**ETUDE D'IMPACT  
& DOSSIER LOI SUR L'EAU**

**Extension de la zone d'activités économiques Ecoparc 4 (27)**

**Note complémentaire –  
Courrier du 26 mars 2019**

### **Demande de compléments relative au dossier d'autorisation environnementale concernant l'extension de la zone d'activités économiques Ecoparc 4**

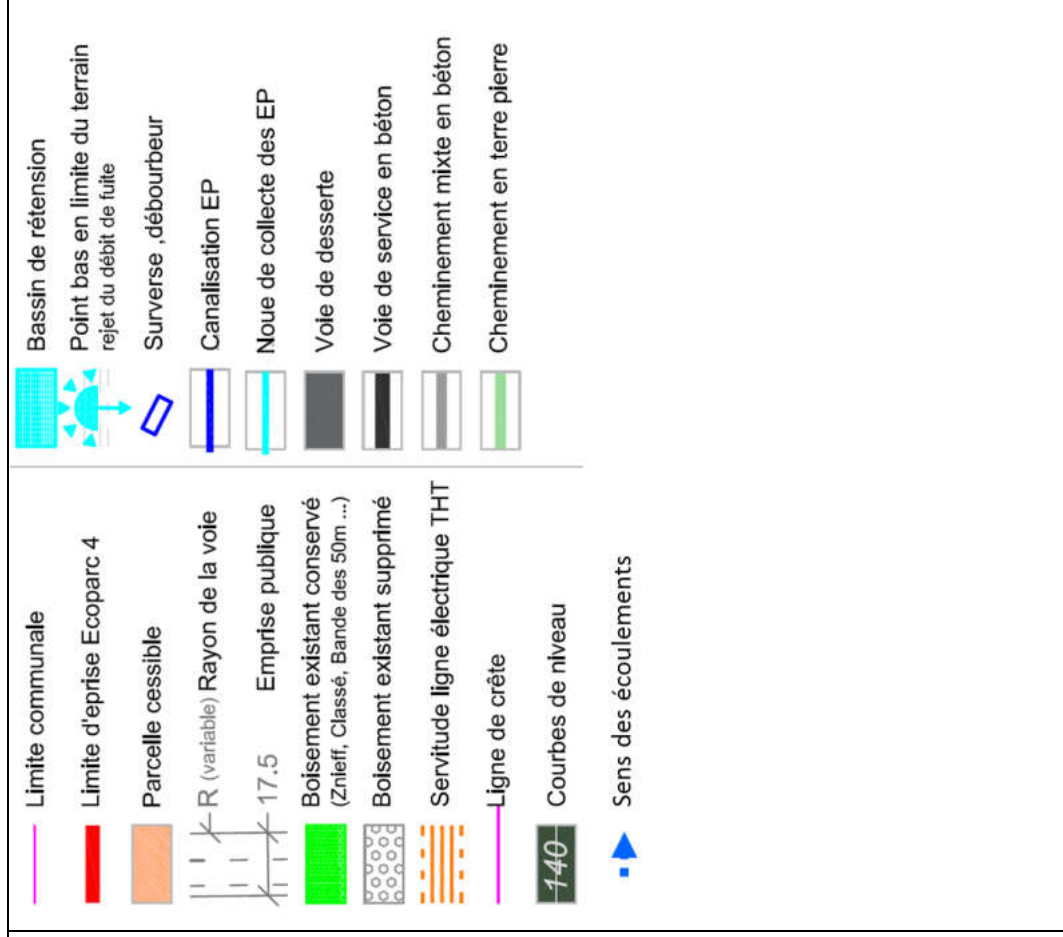
Si le volume des 2 bassins de rétention projetés sur la zone sud est communiqué (note hydraulique p30), il manque :

1. les surfaces et profondeurs de ces bassins ;

La localisation des bassins de gestion des eaux pluviales est rappelée sur la figure en page suivante (extrait du plan de masse – source : Ingé-Infra).

Les surfaces et profondeurs des ouvrages sont indiquées dans le tableau ci-dessous :

Caractéristiques des ouvrages	Ouvrage 1	Ouvrage 2
Surface disponible pour l'aménagement des bassins de rétention (m <sup>2</sup> )	17 000	8 600
Volume à gérer pour une pluie vicennale (m <sup>3</sup> )	4 400	2 060
Profondeur maximale de l'ouvrage (m)	1,10	1,20
Surface en eau (m <sup>2</sup> )	9 600	4 420

Les caractéristiques des deux bassins de rétention sont présentées sur les coupes et plans situés en annexe.

Figure n°1 Contexte hydrologique actuel sur le secteur 2

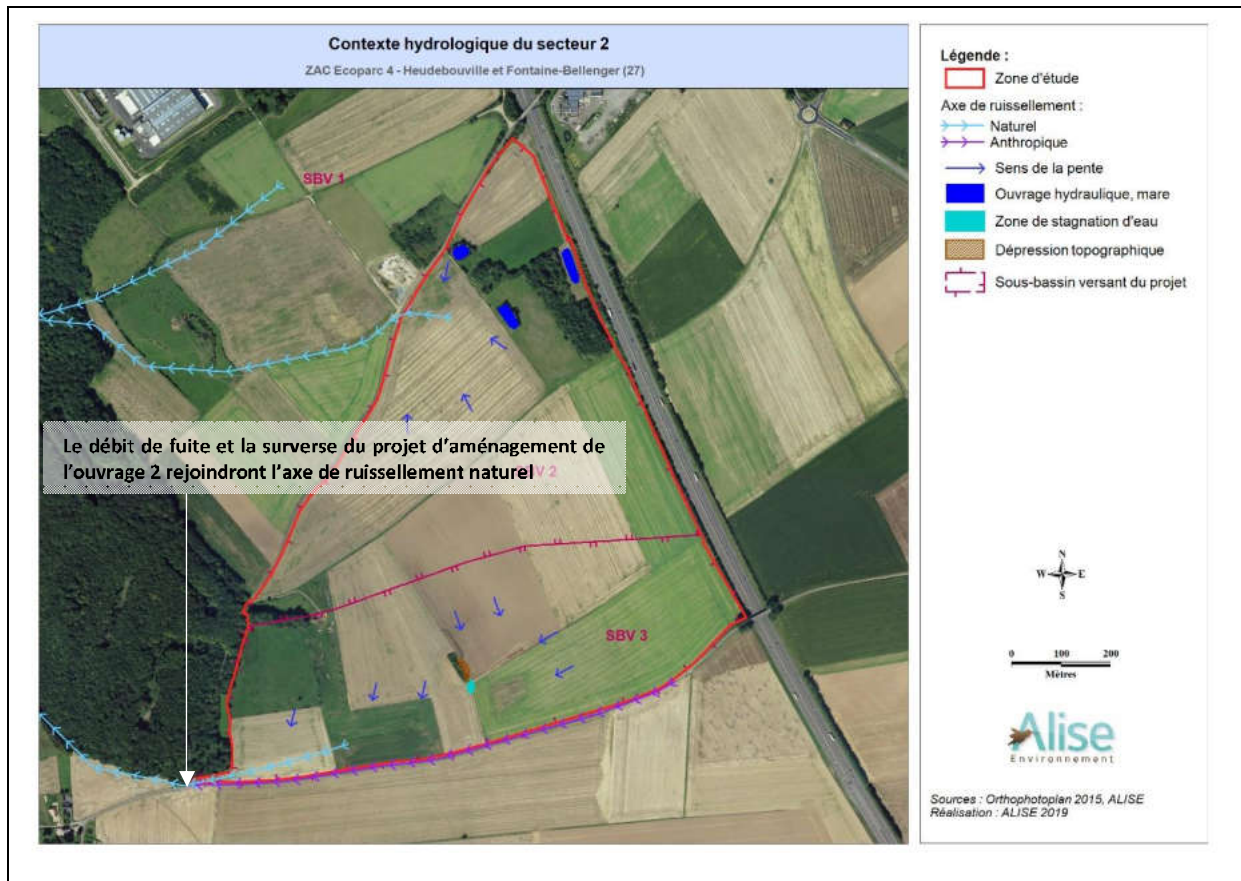
5. convention de rejet

Indiquer si le débit de fuite et surverse du bassin de rétention SBV3 sont dirigés sur une parcelle publique ou privée. Transmettre une convention de rejet avec le propriétaire privé le cas échéant.

Le débit de fuite et la surverse de l'ouvrage 2 (SBV3) **sont dirigés vers la route d'Ingremare** et rejoindront ensuite l'axe de ruissellement naturel comme l'illustre la figure suivante.

Pour une pluie vicennale, le débit de pointe actuel de SBV 3 est estimé à 100 l/s. Les eaux de ruissellement de ce sous-bassin versant rejoignent actuellement l'axe de ruissellement naturel (cf. figure et photographie précédente). Le débit de fuite projeté de l'ouvrage 2 (30 l/s) est inférieur au débit de pointe actuel du sous-bassin versant.

**Aménagement ECOPARC 4**  
**PLAN DES OUVRAGES ZONE 1**  
**HEUDEBOUVILLE**

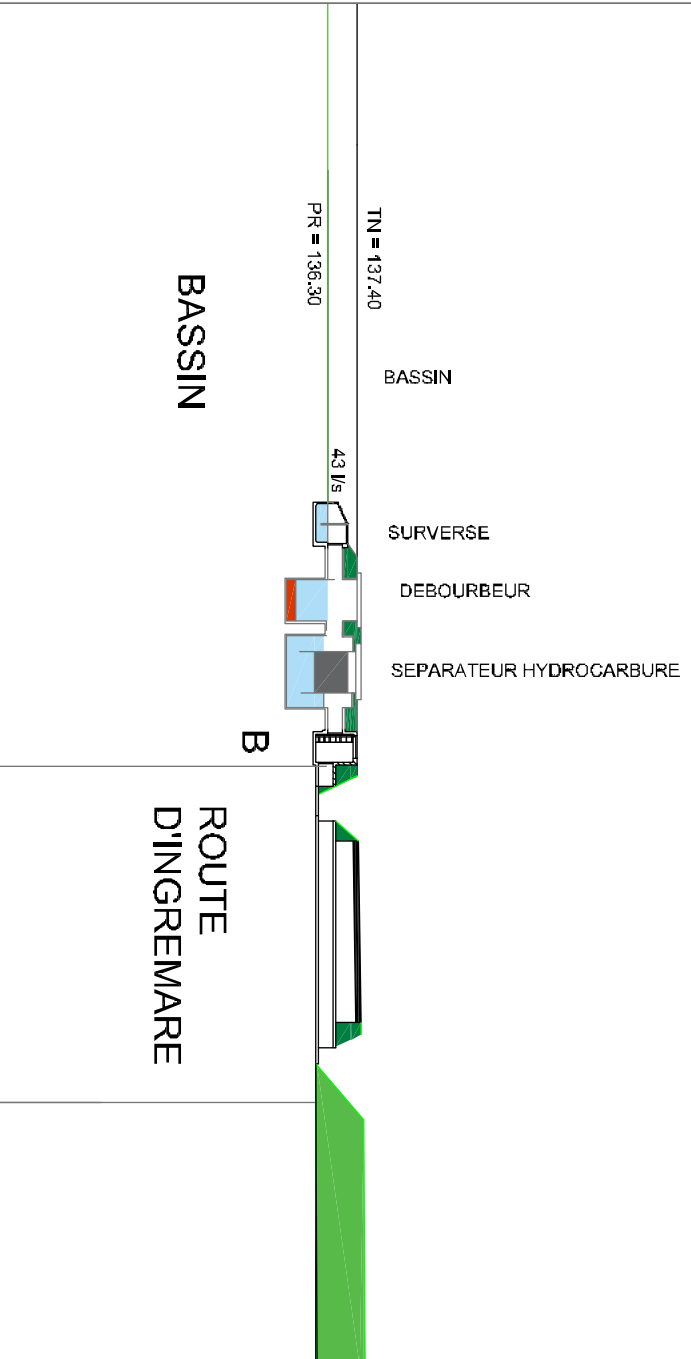
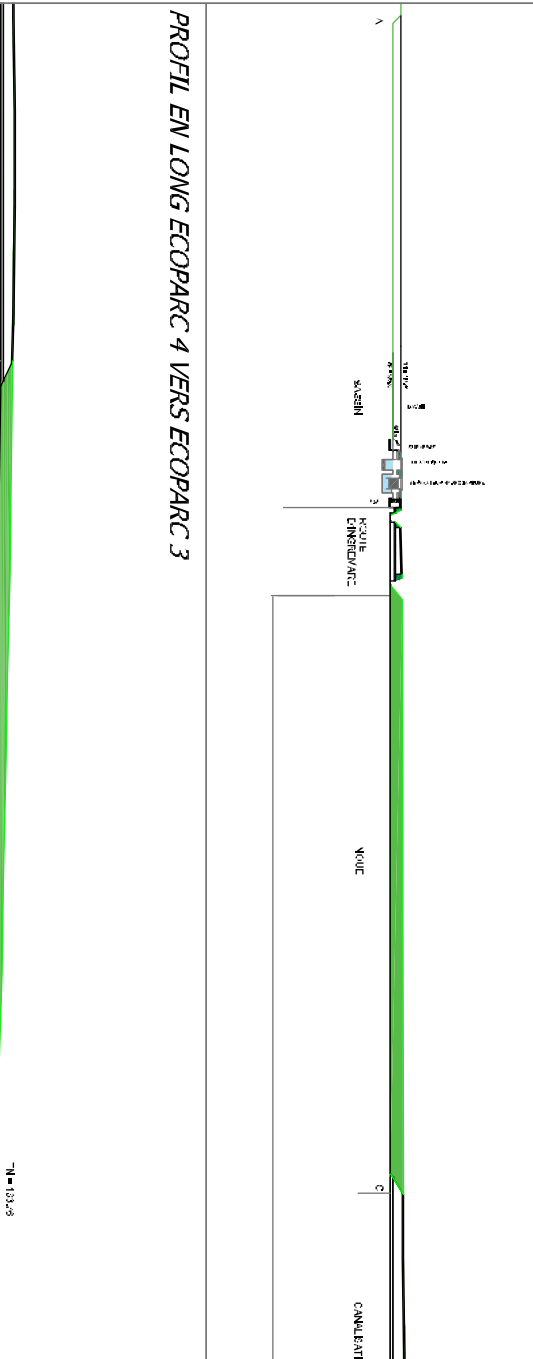
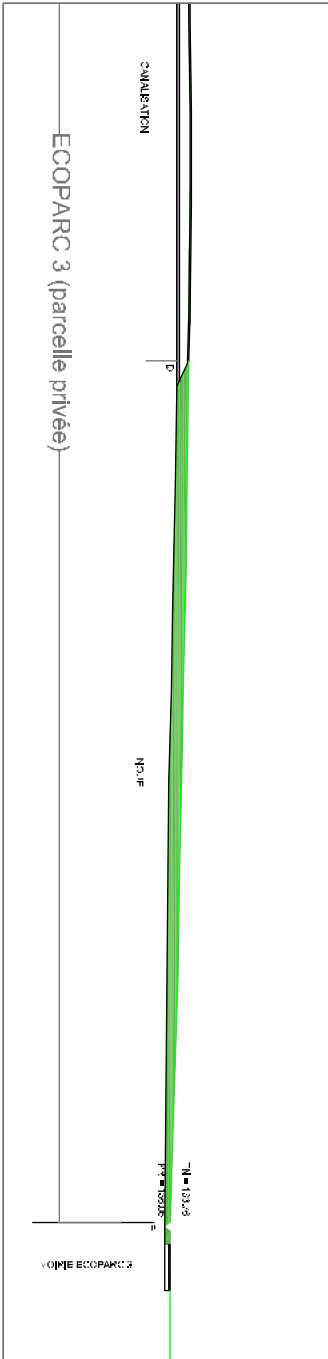
2. un plan des ouvrages avec les profils en long et en travers de ces ouvrages avec descriptif de leur surverse et leur débit de fuite et autres éléments connexes (grille, déboureur...).

Les profils en long des ouvrages sont fournis en annexe 1 et les profils en travers en annexe 2. Le tableau ci-dessous est une synthèse des données présentées dans la note hydraulique :

## Annexe 3 Plan de masse

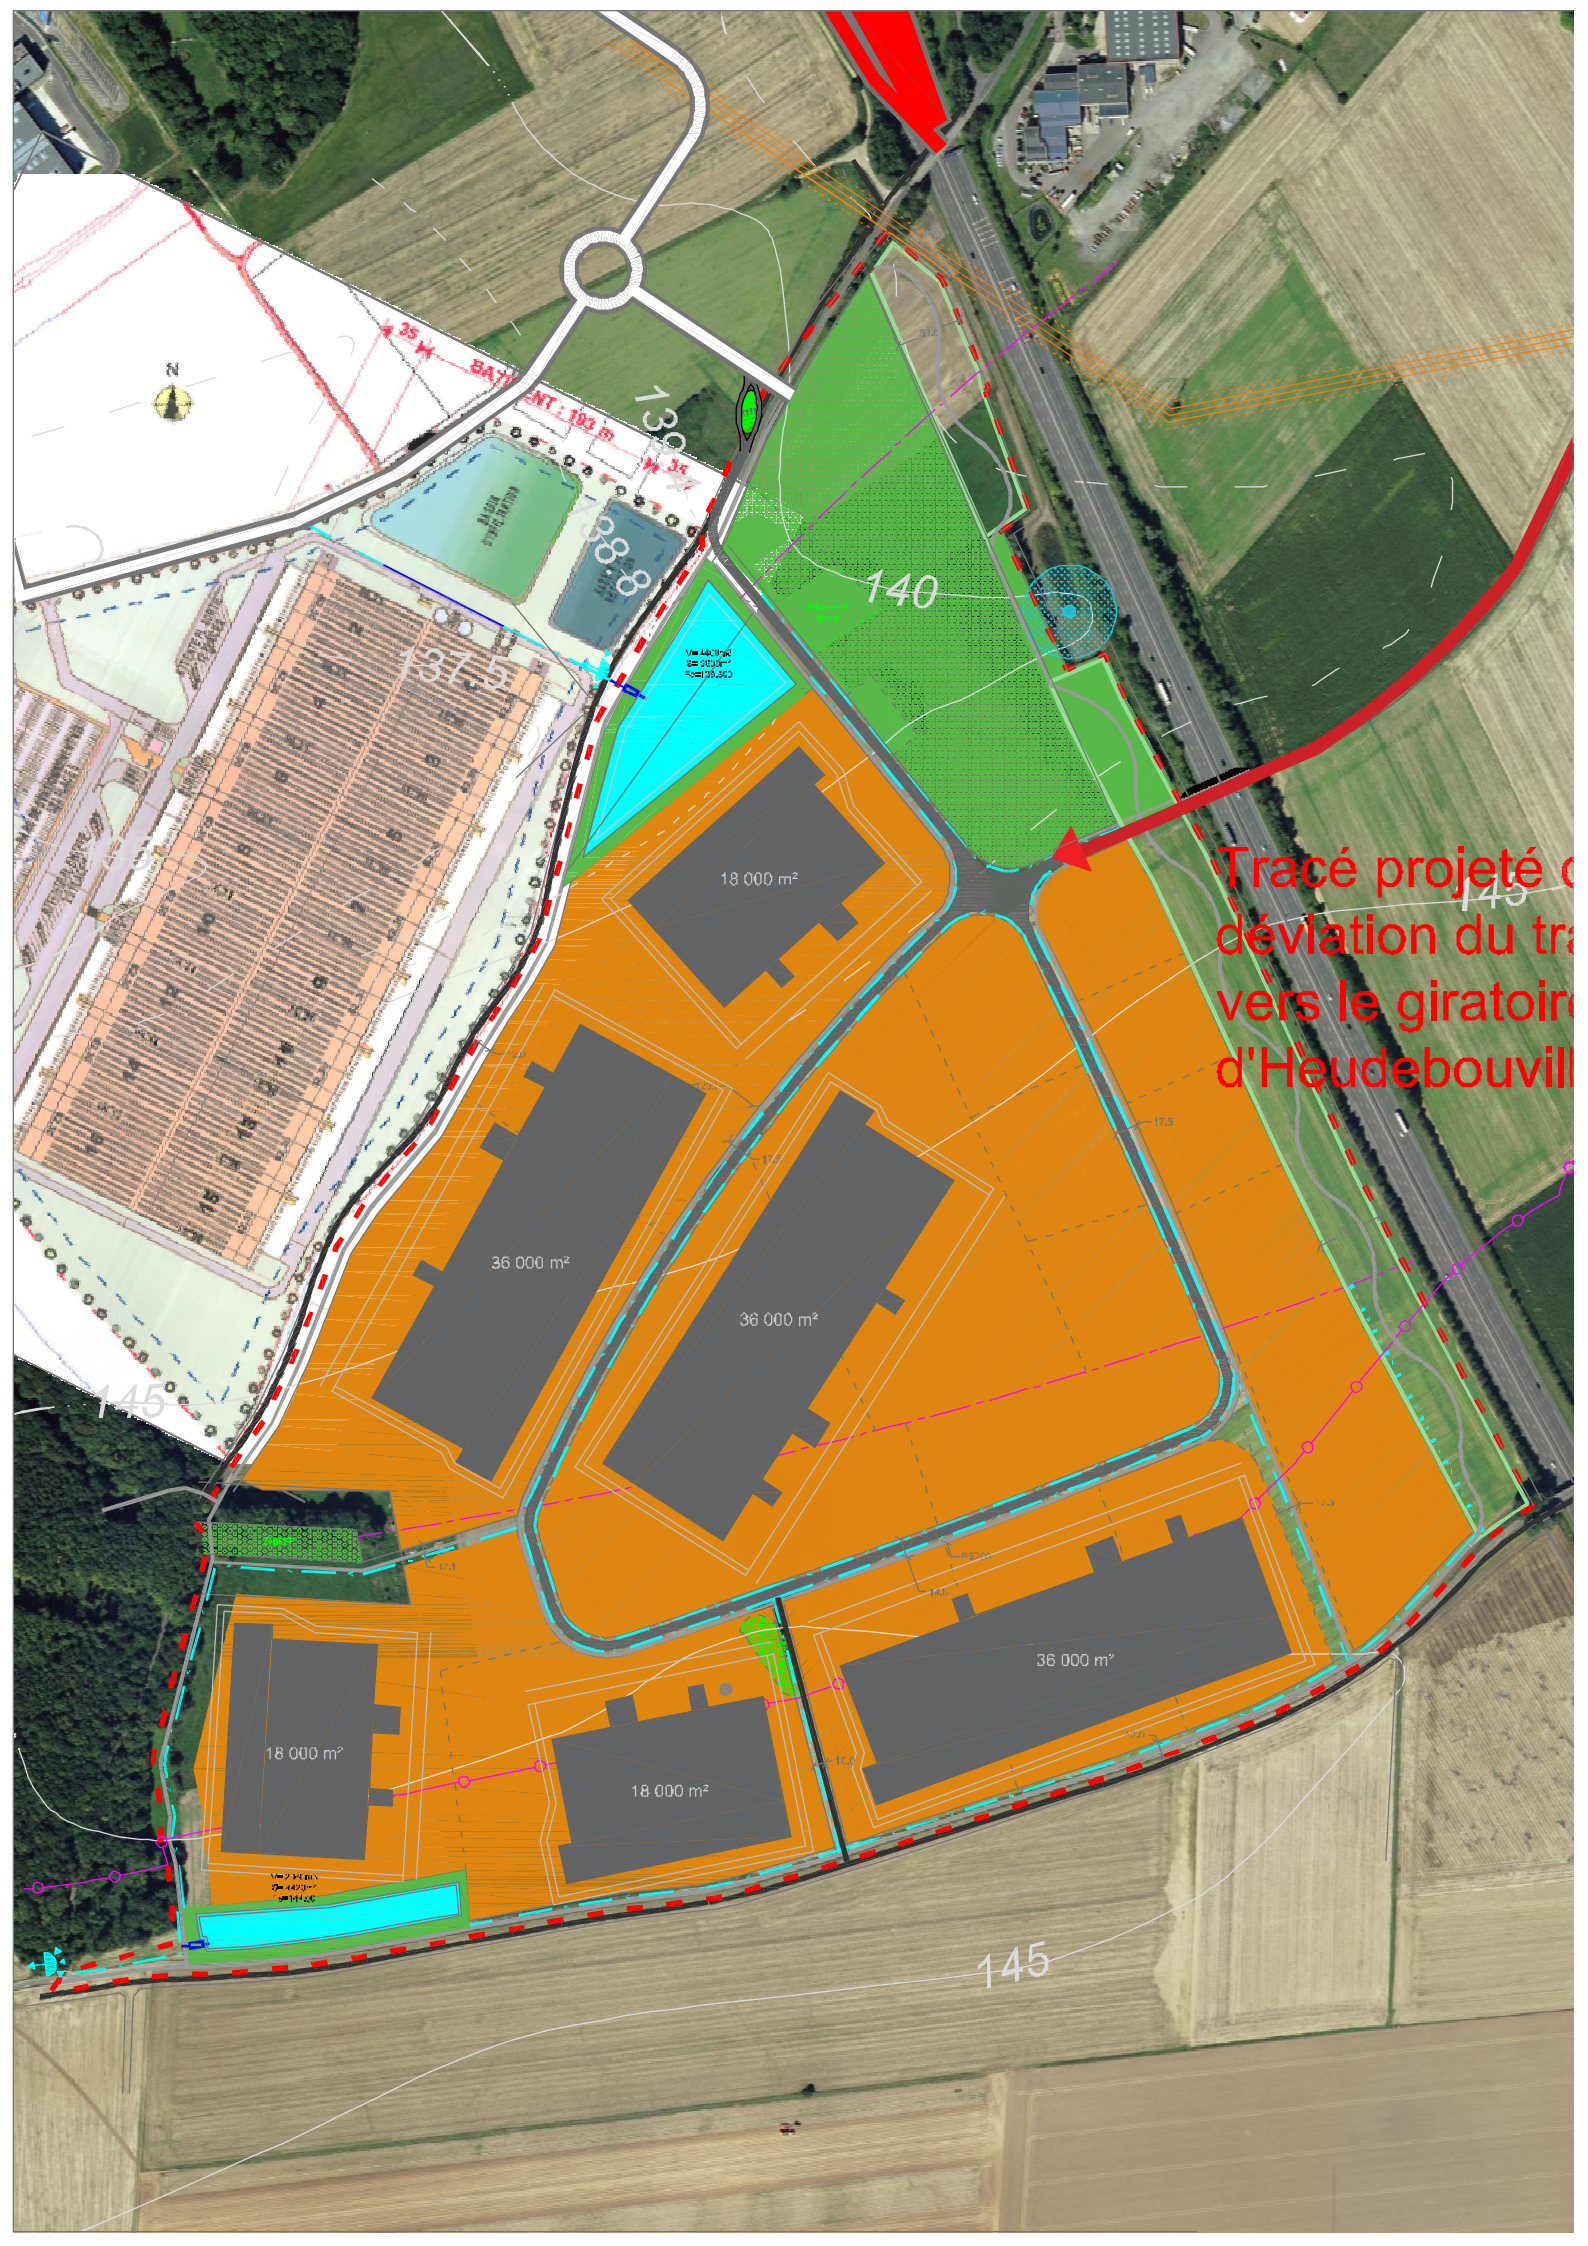
- un plan masse des aménagements pluviaux. Le plan de la figure 9 p32 de la note hydraulique pourra être complété avec les caractéristiques des aménagements. Le plan sous format A3 permettra d'en assurer sa lisibilité.

Le plan de masse du projet est fourni en annexe 3.
